서울특별시 강남구 공고 제2025 - 964호

은마아파트 재건축사업 정비계획 결정(변경) 및 지구단위계획 결정(변경)(안) 공람·공고

도시계획시설 결정(변경)도

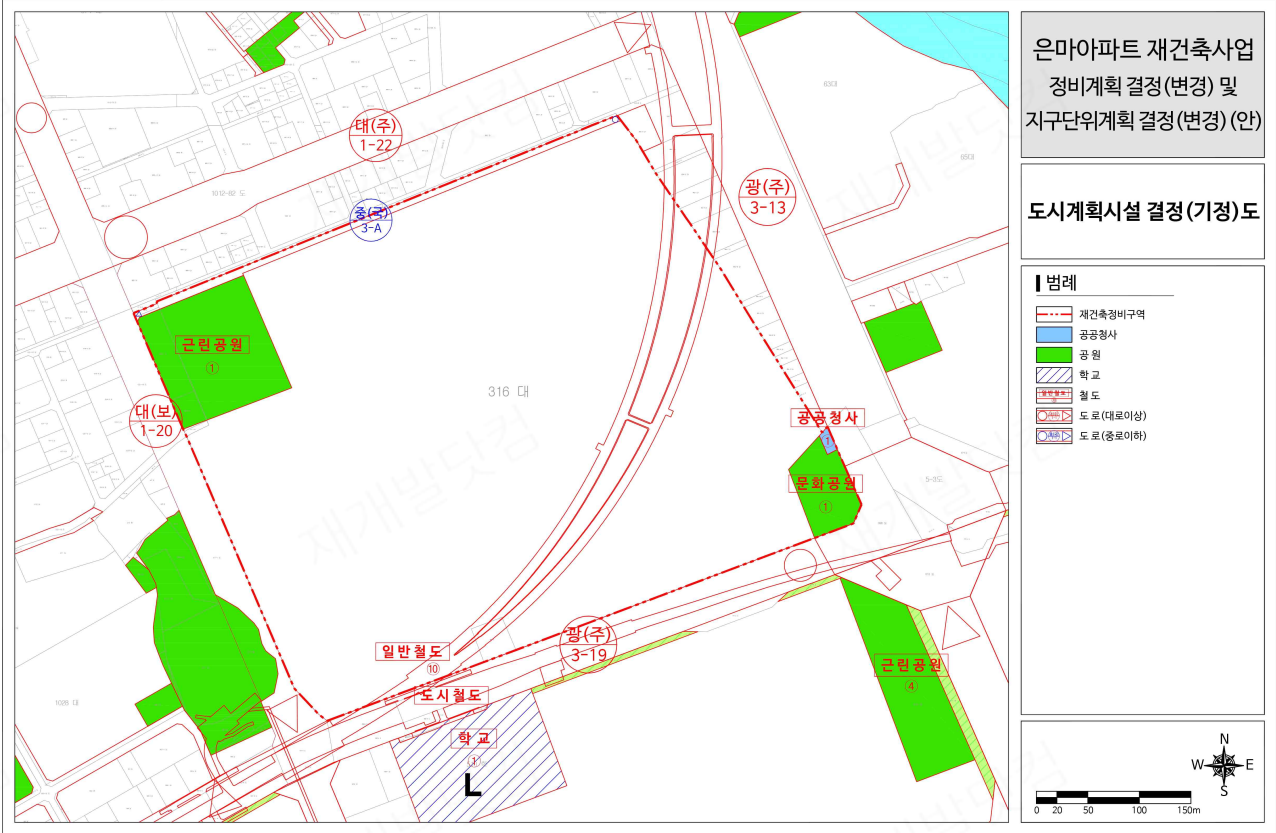
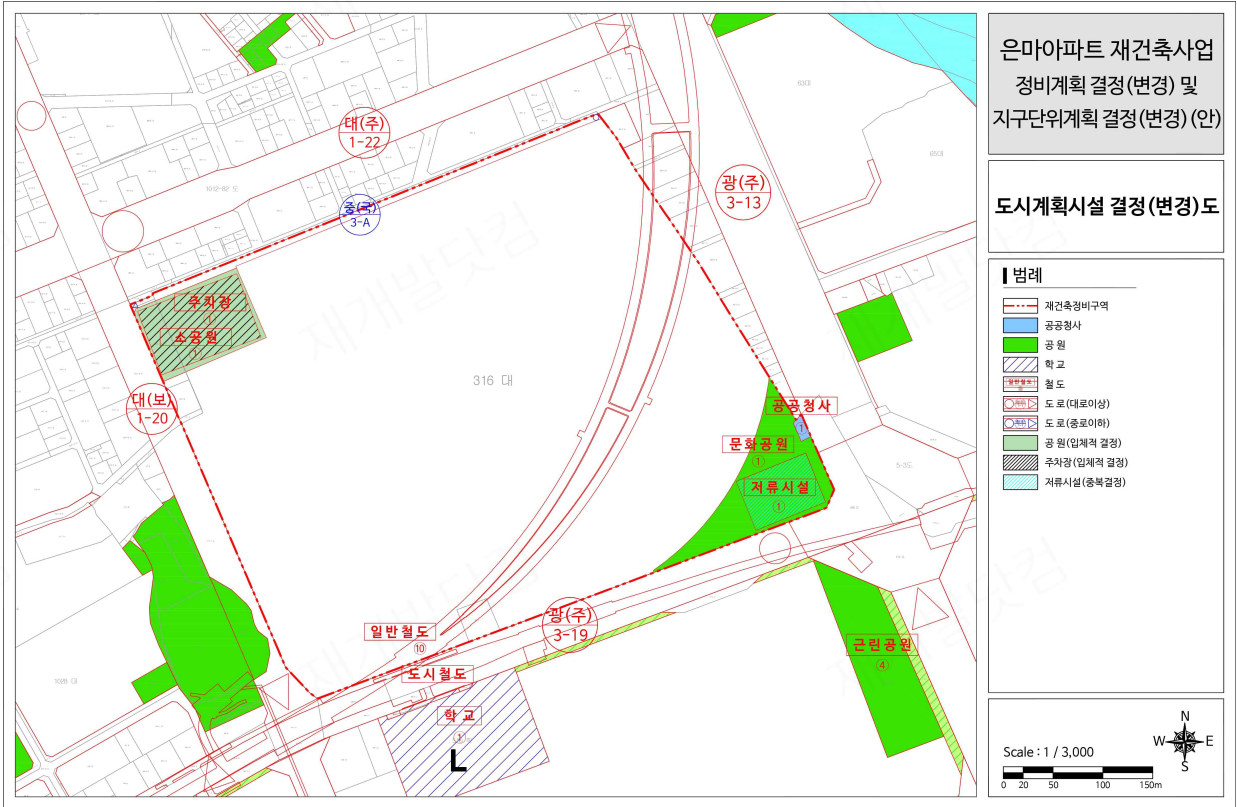
4) 주차장 결정(변경) 조서 : 변경

도면 표시번호	시설명	변경내용	변경사유
①	주차장	•주차장 신설 - 위치 : 대치동 1020-1 일대 - 면적 : 7,263.8㎡ •주차장 입체적결정 - 길이(m) : 77m - 폭(m) : 113m - 높이(m) : +2.5~+13.5m - 층 : 지하1~2층	•강남구 필요시설 검토의견 및 대치동 학원가로 인한 주정차난의 해소를 위하여 도시계획시설 입체적결정을 통한 주차장 신설

6) 공원 결정(변경) 조서 : 변경

도면 표시번호	공원명	변경내용	변경사유
①	문화공원	•문화공원 면적변경 • - 면적 : 4,081.0㎡ → 10,950.2㎡ • - 증) 6,869.2㎡ •유수지 중복결정 • - 저류시설① 면적 : 4,000.0㎡	•학여울 일대(SETEC) 장래 복합개발과 위례신사선 노선계획에 따른 지하철 출입구 설치, GTX-C 노선변경(안)을 고려하여 문화공원 면적 및 선형 변경 •지역필요시설인 유수지 중복결정
①	근린공원	•근린공원 폐지 • - 위치 : 대치동 1020-1 일대 • - 면적 : 13,253.0㎡	•공원의 복합적 활용계획을 위하여 면적을 조정하여 입체공원으로 조성하고자 소공원 입체적 결정으로 변경
①	소공원	•소공원 신설 • - 위치 : 대치동 1020-1 일대 • - 면적 : 8,669.8㎡ •소공원 입체적결정 • - 길이(m) : 77m • - 폭(m) : 113m • - 높이(m) : +16.4m	•거주민 및 인근 근린생활시설 이용객의 휴게공간 제공하고 공원의 복합적 활용계획을 위하여 소공원 입체적결정 • • • •

9) 유수지 결정(변경) 조서 : 변경

도면표시번호	시설명	변경내용	변경사유
①	유수지	• 저류시설 신설 • - 위치 : 대치동 316 일대 • - 면적 : 4,000.0㎡ • 공원 중복결정 • - 문화공원① 면적 : 4,000.0㎡	• 대치역 일대 저지대 상습침수지역 해소를 위하여 유수지(저류시설) 신설 • 문화공원과 중복결정 • •

정비계획 결정(변경)도

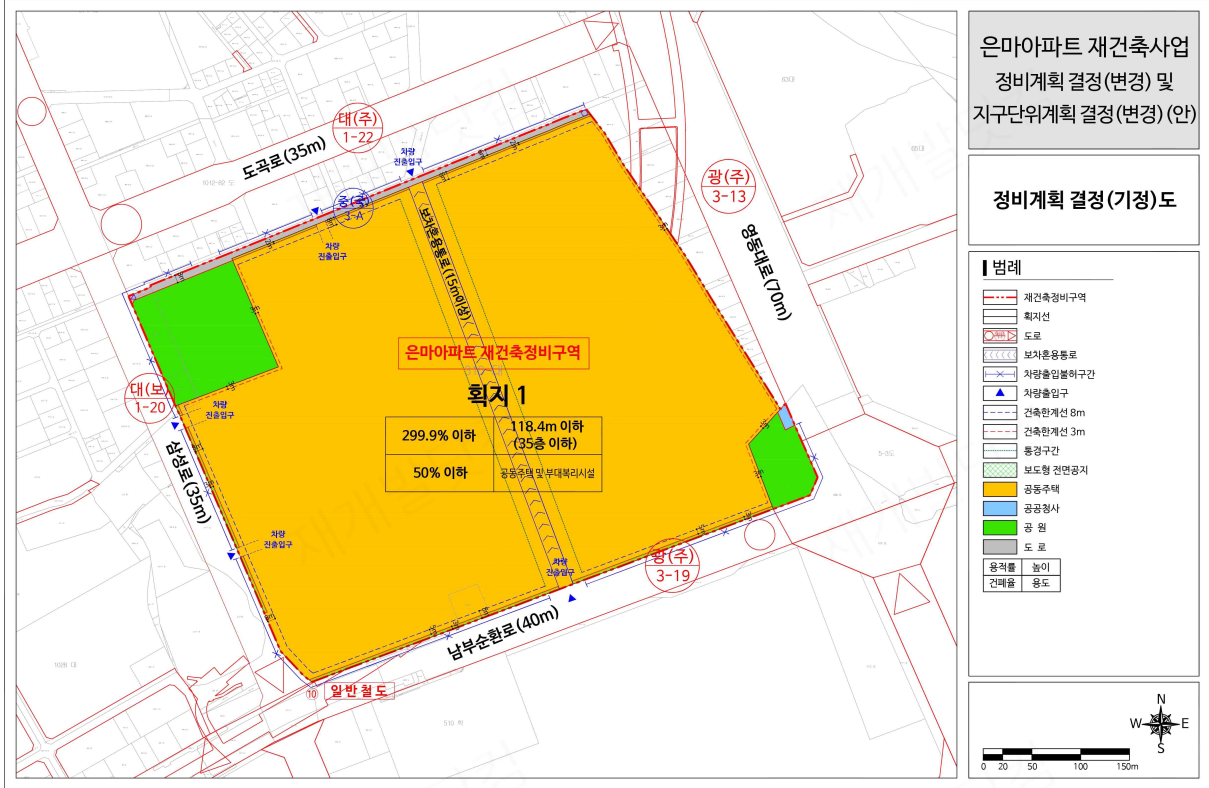
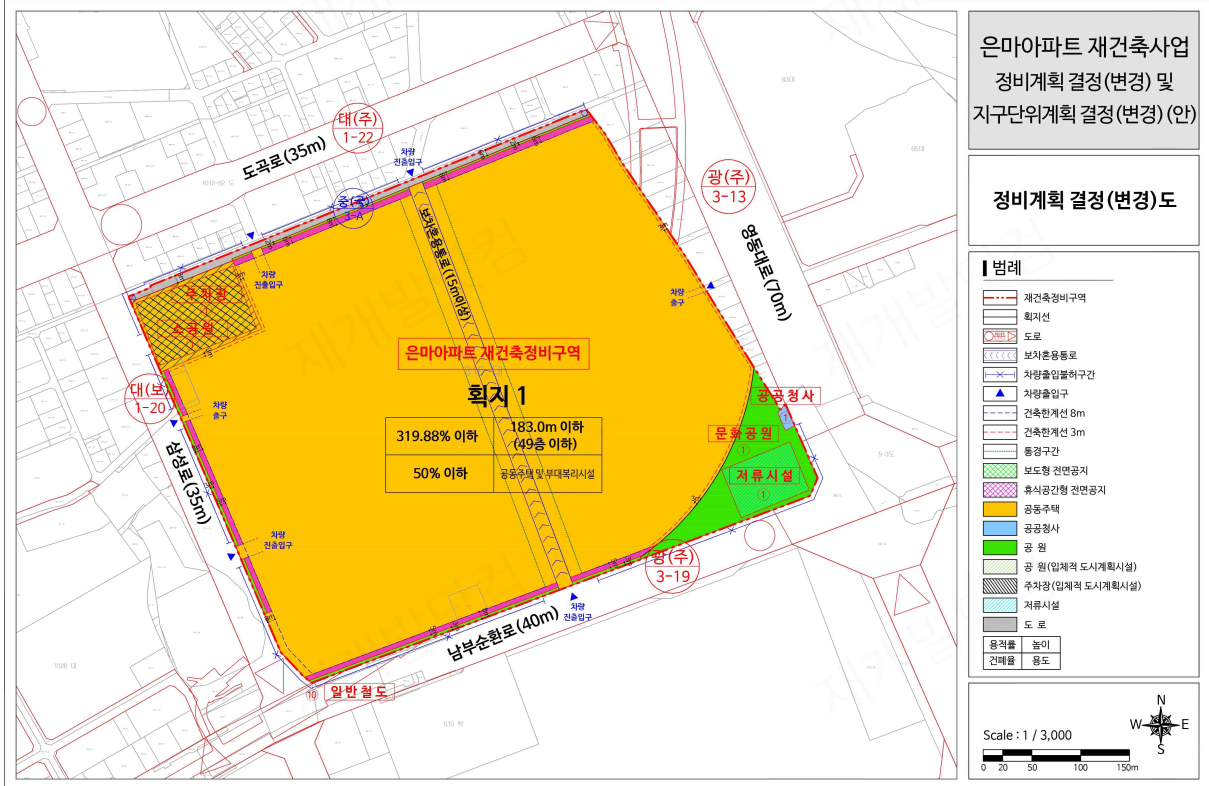
마. 기존 건축물의 정비·개량에 관한 계획 : 변경

구분	구역구분		가구 또는 획지 구분		위 치	용도	건폐율 (%)	용적률 (%)	높이(m) 최고층수	비고		
	명칭	면적(㎡)	명칭	면적(㎡)								
변경	은마아파트 재건축 정비구역	243,552.6	획지1	229,133.3	대치동 316번지 일대	공동주택 및 부대복리시설	50 이하	319.88 이하	183.0m 이하 (49층이하)	-		
주택의 규모 및 규모별 건설비율			■ 주택공급계획 : 5,962세대									
			■ 전체 건립규모(전용면적 기준) ※ 세대수는 건축위원회 심의에서 최종 결정									
			구분				세대수(세대)		비율(%)		비고	
			계				5,962		100.0		-	
			60㎡이하				972		16.3		공공임대 891세대 포함	
			60~85㎡이하				2,607		43.7		공공분양 122세대 포함	
			85㎡초과				2,383		40.0		-	
			※ 공공주택(임대, 공공분양) 건설

가. 건축물의 건축선에 관한 계획 : 변경

구 분		적용위치	계획내용
기정	건축한계선	삼성로, 남부순환로변	•대지경계선으로부터 8m 후퇴 (보도부속형 전면공지 3m)
		삼성로58길, 영동대로57길변	•대지경계선으로부터 8m 후퇴 (보도부속형 전면공지 2m)
		영동대로변	•대지경계선으로부터 3m 후퇴
	통경구간	단지 내 보차혼용통로변	•보차혼용통로 변으로 폭원 40m 확보
변경	건축한계선	삼성로, 남부순환로변	•대지경계선으로부터 8m 후퇴 (보도부속형 전면공지 3m, 휴식공간형 전면공지 5m)
		삼성로58길, 영동대로57길변	•대지경계선으로부터 8m 후퇴 (보도부속형 전면공지 2m, 휴식공간형 전면공지 6m)
		영동대로변	•대지경계선으로부터 3m 후퇴
	통경구간	단지 내 보차혼용통로변	•보차혼용통로 변으로 폭원 40m 확보
